第53回原子力安全委員会
資料 第 4 号

関西電力㈱大飯発電所1号機の定期検査中に発見された主給水配管の減肉の原因と対策に係る関西電力㈱からの報告及び検討結果について

平成16年7月29日
経 済 産 業 省
原子力安全・保安院

2次系主給水配管曲がり部の減肉の調査結果について

A-主給水配管曲がり部の減肉状況

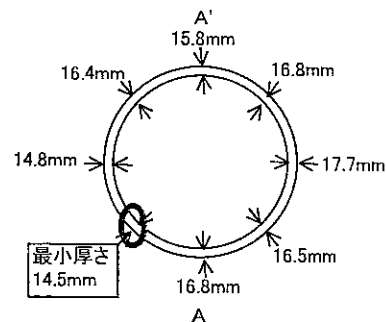
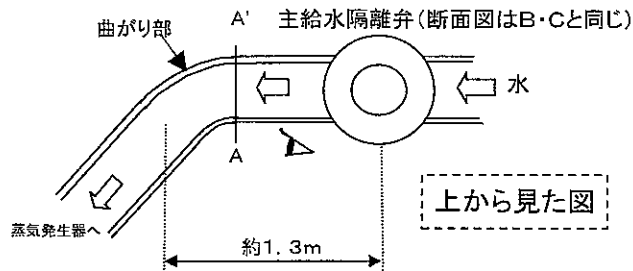
| 配管形状 | 計算上の必要厚さ | 実測最小値 |
|------------------|----------|--------|
| A-主給水配管曲がり部(45°) | 15.7mm | 14.5mm |

A～Cエルボ部の厚さを、さらに詳細調査した結果、内面から全体的に薄くなっており、A～Cとも最も薄くなっていた箇所はエルボ部内面腹側であった。(Cには一部減肉が認められない部分があった。)

(1) 計算上必要厚さを下回ったA、B、Cエルボ部について、同寸法・同材料の配管に取り替える。

B・C-主給水配管曲がり部の減肉状況

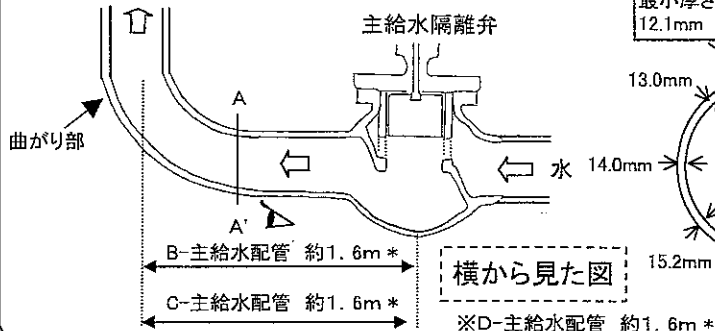
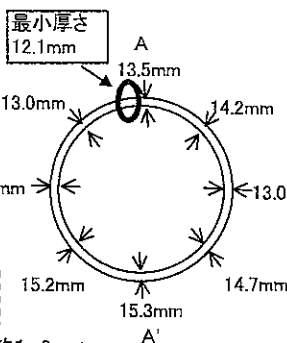
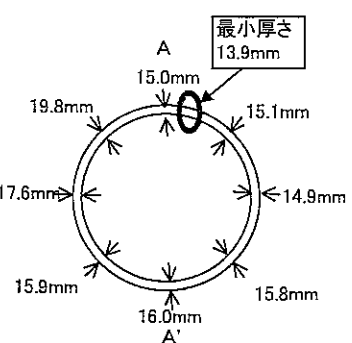
| 配管形状 | 計算上の必要厚さ | 実測最小値 |
|------------------|----------|--------|
| B-主給水配管曲がり部(90°) | | 12.1mm |
| C-主給水配管曲がり部(90°) | | 13.9mm |

【訂正】 * 前回発表値 B-主給水配管 約1.1m, C-主給水配管 約1.0m, D-主給水配管 約1.5m

減肉発生メカニズム

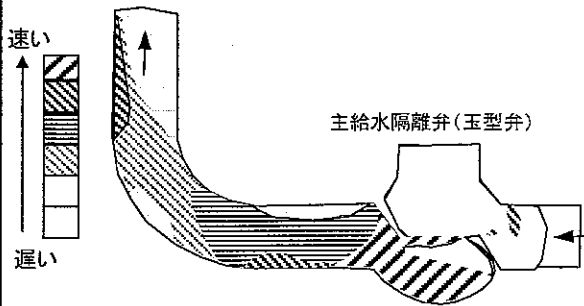
主給水隔離弁(玉型弁)内部で生じた流れの乱れが、配管曲がり部でさらに強くなっており、エロージョン・コロージョンを発生させる可能性があることが確認された。

流況解析

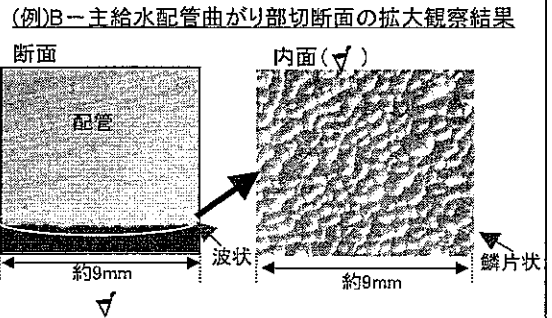
主給水隔離弁下流部で流れに乱れが生じ、エロージョン・コロージョンを起こす可能性があることが確認された

拡大観察(Ⓐ部)

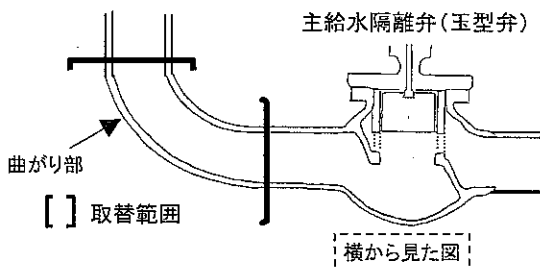
エロージョン・コロージョンに見られる鱗片状模様を呈し減肉していた。
